Keuringsverslag van een elektrische laagspanning- en zeer lage spanningsinstallatie

NIET CONFORM

Straatnaam Schoorstraat
Huisnummer 22A
Busnummer
Postcode 2220
Gemeente HEIST-OP-DEN-BERG
Land België

Controlebezoek van een huishoudelijke installatie volgens (KB 08/09/2019) - AREI Boek 1- 6.5. en 4.2.4.3.

Afbeelding schakel- en verdeelbord:

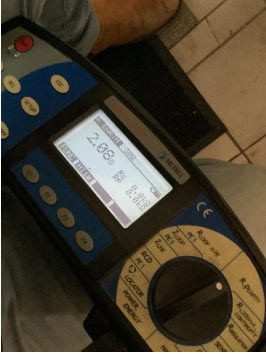
- I1.01 Eéndraadschema van de installatie is niet aanwezig. (Boek 1 Afdeling 2.12 - 2.13 en 3.1.2)
- I1.03 Situatieschema van de installatie is niet aanwezig. (Boek 1 Afdeling 2.12 - 2.13 en 3.1.2)
- I5.02 Elke elementaire stroombaan moet met een hoofdletter aangeduid worden. Elk lichtpunt, contactdoos, moeten genummerd worden in volgorde gezien vanaf de beschermingsinrichting tegen overstroom. (Boek 1 onderafdeling 3.1.2.1.)
- N3 Het is niet uitgesloten dat bij een nacontrole bijkomende inbreuken worden vastgesteld bij voorleggen schema's.

☒ De elektrische installatie voldoet niet aan de voorschriften van het KB 08/09/2019 - AREI Boek 1. Een aanvullend bezoek moet door hetzelfde organisme worden uitgevoerd vóór 1/10/2026. De werken, nodig om de tijdens het controlebezoek vastgestelde inbreuken te doen verdwijnen, moeten zonder vertraging worden uitgevoerd en alle gepaste maatregelen worden genomen opdat, indien de installatie in dienst blijft, deze inbreuken geen gevaar vormen voor de personen of goederen.
